株式会社ベルーナが輸入した電動ベッドの無償改修について

電動ベッド（ネオ・ユニバーサル、ユニバーサルV、ユニバーサルVI、ユニバーサルVII、  
ユニバーサルDX）ご愛用のお客様へ

(参考：電動リクライニング式スプリングベッド『ネオ・ユニバーサル』)

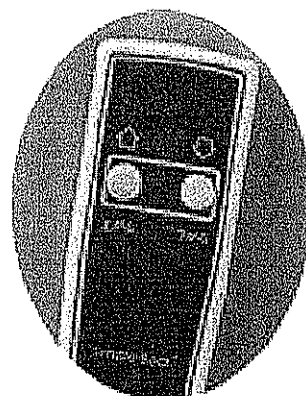
- ① リモコンの設計に安全性が不足していたこと
- ② ベッドマットの挟み込み力が著しく大きいこと
- ③ ベッド背部に幼児が入り込むスペースがあり、実際に入ってしまったこと
- ④ リモコンに不具合がある状態で使用されたこと

- ① 主電源の設置
- ② リモコンボタンの凹型化(現行タイプは凸型)
- ③ リモコンボタンの強度強化
- ④ 防水対応
- ⑤ 注意喚起シールの貼り付け

- ① フレームの間に手や頭を挟んでもモーターによる強制的な力が加わらない駆動装置構造の取り付け
- ② セイフティ・ネットの取り付け（フレーム部分）
- ③ 注意喚起シールの貼り付け

現在ご使用中のリモコン及び駆動装置を交換し、さらにセイフティ・ネットを設置いたします。詳細につきましては現在、調整を進めております。対象商品をご購入いただきましたお客様には、別途ご案内させていただきますのでお手元に案内が届くまでお待ちいただけますようお願い申し上げます。
